COMMISSION ROYALE DES MONUMENTS ET DES SITES  
KONINKLIJKE COMMISSIE VOOR MONUMENTEN EN LANDSCHAPPEN

**EVERE. Rue Laurent Vandenhoven, 10**  
**(= zone de protection de l'église St-Vincent)**  
**PERMIS D'URBANISME : mettre en conformité l'extension du rez-de-chaussée et la modification d'aspect de la façade avant**  
**Demande de la Commune du : 09/02/2023**

**Avis de la CRMS**

Photo extr. du dossier de demande

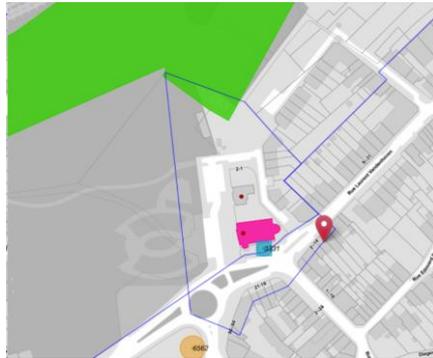
Les transformations apportées à la façade ont peu d'impact sur les perspectives vers et depuis l'église classée située à proximité directe. La CRMS estime cependant que la typologie de la nouvelle porte est inadaptée aux caractéristiques architecturales de la façade et porte préjudice à la cohérence stylistique du bien qui consiste un des derniers témoins du contexte historique de l'église (divisions, verre opaque). Elle plaide pour son remplacement par une porte mieux intégrée à la façade.
